**Modulo per la presentazione delle osservazioni per i piani/programmi/progetti sottoposti a procedimenti di valutazione ambientale di competenza statale**

ID: 9026 - Progetto di un impianto fotovoltaico, di potenza nominale pari a 39,25 MWp, integrato con un sistema di accumulo da 20 MW, e delle relative opere di connessione alla RTN, da realizzarsi nel territorio comunale di Miglionico (MT) , Pomarico (MT) e Grottole (MT), all'interno dell'area "SIN VALBASENTO".

**OGGETTO: Progetto di un impianto fotovoltaico, di potenza nominale pari a 39,25 MWp, integrato con un sistema di accumulo da 20 MW, e delle relative opere di connessione alla RTN, da realizzarsi nel territorio comunale di Miglionico (MT), Pomarico (MT) e Grottole (MT), all'interno dell'area "SIN VALBASENTO".**  
Osservazioni in ambito della procedura di VIA ID 9026.  
Interferenza con opere della Rete Elettrica di Trasmissione Nazionale necessarie per la connessione dell'utenza RFI denominata "Sottostazione elettrica di Ferrandina".

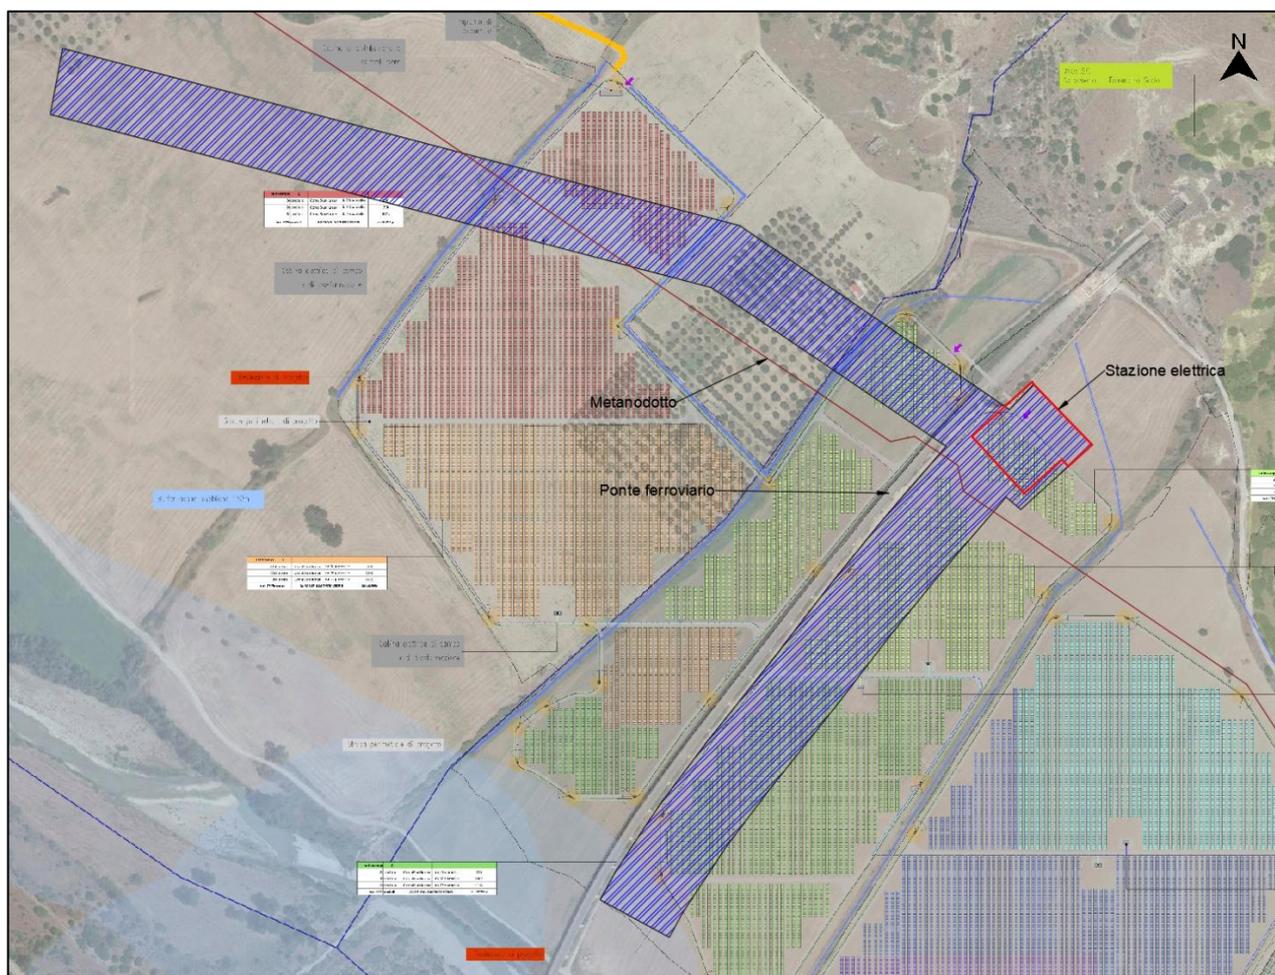
Nell'ambito dei propri compiti istituzionali, Terna S.p.A. ha ricevuto da parte della società Rete Ferroviaria Italiana S.p.A. (RFI) la richiesta di connessione per il collegamento alla rete di trasmissione nazionale (RTN) di un nuovo impianto denominato sottostazione elettrica (SSE) di

Ferrandina, inerente lo sviluppo della velocizzazione della linea ferroviaria "Matera-Ferrandina". Il progetto RFI, finanziato con risorse afferenti al Piano Nazionale di Ripresa e Resilienza (PNRR), commissariato ai sensi dell'art. 4 del DL 32/19 e pertanto con carattere prioritario, è stato autorizzato con ordinanza n. 6 del 29 luglio 2022 del commissario straordinario. Il succitato provvedimento ha determinato variante agli strumenti urbanistici, dichiarazione di Pubblica Utilità ai sensi del DPR n. 327/2001 per le aree definite nel progetto, apponendo inoltre su di esse il vincolo preordinato all'esproprio.

Sulla base di tale richiesta, Terna ha provveduto ad elaborare la soluzione tecnica minima generale (STMG) di connessione trasmessa alla società richiedente con noto protocollo Terna TE/P20220024388 del 21/03/2022. RFI ha quindi provveduto all'accettazione della soluzione di connessione proposta, in cui si prevede che la già menzionata SSE sia collegata ad una nuova stazione elettrica (SE) di smistamento a 150kV, la cui area è stata già prevista nel progetto RFI già autorizzato, da inserire in entra – esce alla linea RTN a 150 kV "Salandra – Ferrandina", attraverso n. 2 raccordi aerei.

La nuova stazione elettrica Terna sarà collocata in adiacenza all'utenza RFI nelle aree messe a disposizione dalla medesima società, secondo progetto approvato. Pertanto, al fine di consentire la realizzazione delle opere di pubblica utilità su citate, necessita modificare il progetto dell'impianto fotovoltaico come di seguito indicato:

- a) liberare dai pannelli fotovoltaici l'area destinata alla stazione elettrica, rimuovendo la parte di campo fotovoltaico posta ad est del tracciato ferroviario e a nord del metanodotto;

- b) prevedere una fascia libera da pannelli fotovoltaici con ampiezza circa 70 m, in affiancamento ad est all'attuale ponte ferroviario e necessaria alla localizzazione, costruzione, esercizio e corretta manutenzione dell'elettrodotto aereo verso Ferrandina, nel rispetto della normativa vigente;

- c) rendere libera dai pannelli fotovoltaici l'area adiacente ad ovest al ponte ferroviario e a nord del metanodotto necessaria per la realizzazione dell'elettrodotto aereo verso Salandra;

- d) sempre ad ovest del tracciato ferroviario, la porzione di sottocampo 9 a nord del metanodotto va ripermetrata estendendo la fascia libera da pannelli in continuità con la fascia di servitù del metanodotto per ulteriori 50 m nella parte più ad est del sottocampo fino a 0 m nell'estremo ovest.

In virtù della localizzazione della nuova utenza RFI, nonché della stazione elettrica, dei vincoli tecnici e ambientali presenti sull'area, risulta indispensabile procedere alla modifica come indicato del progetto in oggetto al fine di armonizzare e non ostacolare la realizzazione di opere di pubblica utilità legate al PNRR.

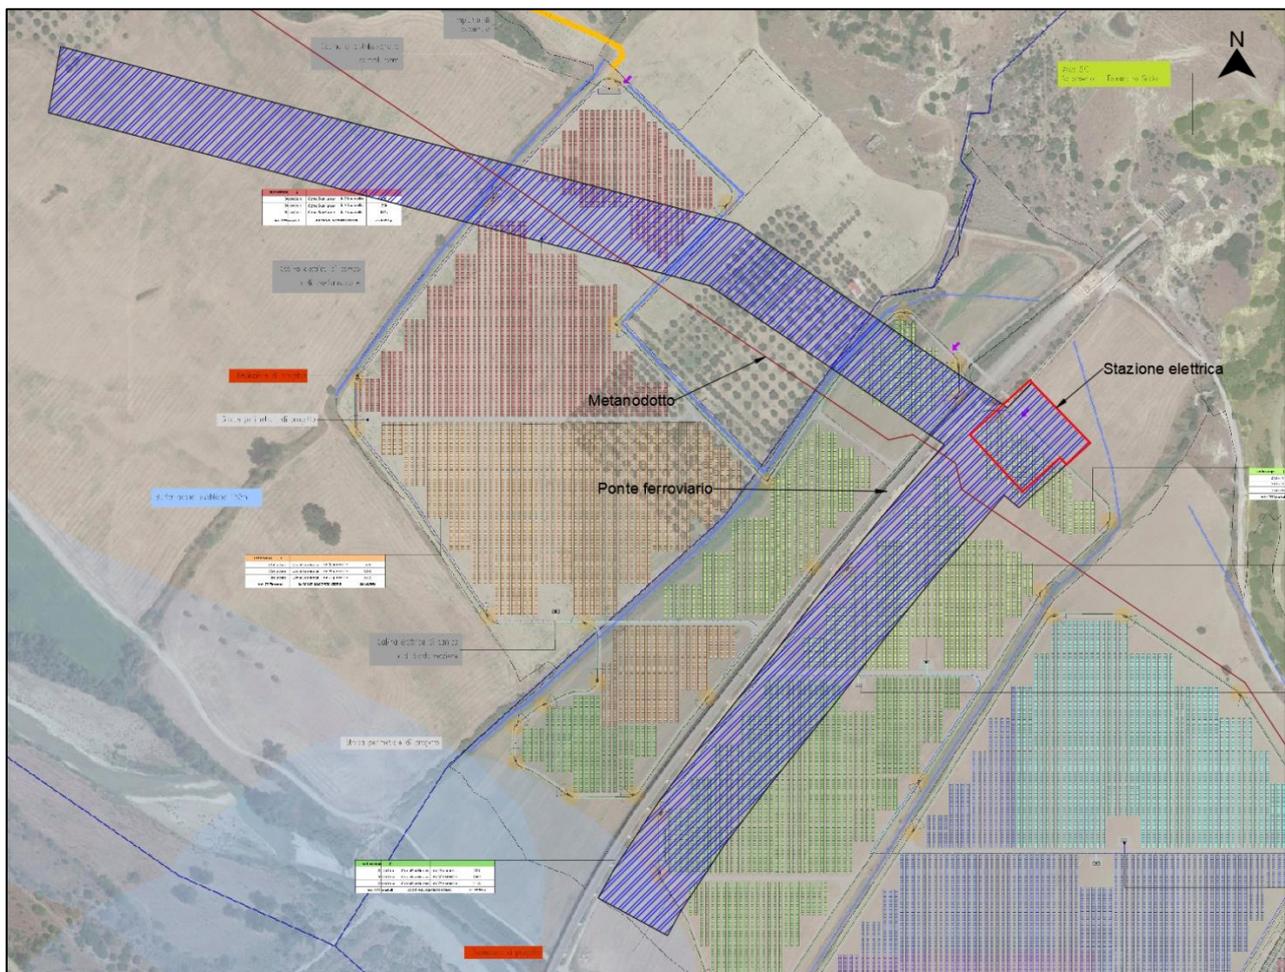
Nell'ambito dei propri compiti istituzionali, Terna S.p.A. ha ricevuto da parte della società Rete Ferroviaria Italiana S.p.A. (RFI) la richiesta di connessione per il collegamento alla rete di trasmissione nazionale (RTN) di un nuovo impianto denominato sottostazione elettrica (SSE) di Ferrandina, inerente lo sviluppo della velocizzazione della linea ferroviaria "Matera-Ferrandina". Il progetto RFI, finanziato con risorse afferenti al Piano Nazionale di Ripresa e Resilienza (PNRR), commissariato ai sensi dell'art. 4 del DL 32/19 e pertanto con carattere prioritario, è stato autorizzato con ordinanza n. 6 del 29 luglio 2022 del commissario straordinario. Il succitato provvedimento ha determinato variante agli strumenti urbanistici, dichiarazione di Pubblica Utilità ai sensi del DPR n. 327/2001 per le aree definite nel progetto, apponendo inoltre su di esse il vincolo preordinato all'esproprio.

Sulla base di tale richiesta, Terna ha provveduto ad elaborare la soluzione tecnica minima generale (STMG) di connessione trasmessa alla società richiedente con noto protocollo Terna TE/P20220024388 del 21/03/2022. RFI ha quindi provveduto all'accettazione della soluzione di connessione proposta, in cui si prevede che la già menzionata SSE sia collegata ad una nuova stazione elettrica (SE) di smistamento a 150kV, la cui area è stata già prevista nel progetto RFI già autorizzato, da inserire in entra - esce alla linea RTN a 150 kV "Salandra - Ferrandina", attraverso n. 2 raccordi aerei.

La nuova stazione elettrica Terna sarà collocata in adiacenza all'utenza RFI nelle aree messe a disposizione dalla medesima società, secondo progetto approvato. Pertanto, al fine di consentire

la realizzazione delle opere di pubblica utilità su citate, necessita modificare il progetto dell'impianto fotovoltaico come di seguito indicato:

- a) liberare dai pannelli fotovoltaici l'area destinata alla stazione elettrica, rimuovendo la parte di campo fotovoltaico posta ad est del tracciato ferroviario e a nord del metanodotto;

- b) prevedere una fascia libera da pannelli fotovoltaici con ampiezza circa 70 m, in affiancamento ad est all'attuale ponte ferroviario e necessaria alla localizzazione, costruzione, esercizio e corretta manutenzione dell'elettrodotto aereo verso Ferrandina, nel rispetto della normativa vigente;

- c) rendere libera dai pannelli fotovoltaici l'area adiacente ad ovest al ponte ferroviario e a nord del metanodotto necessaria per la realizzazione dell'elettrodotto aereo verso Salandra;

- d) sempre ad ovest del tracciato ferroviario, la porzione di sottocampo 9 a nord del metanodotto va ripermetrata estendendo la fascia libera da pannelli in continuità con la fascia di servitù del metanodotto per ulteriori 50 m nella parte più ad est del sottocampo fino a 0 m nell'estremo ovest.

In virtù della localizzazione della nuova utenza RFI, nonché della stazione elettrica, dei vincoli tecnici e ambientali presenti sull'area, risulta indispensabile procedere alla modifica come indicato
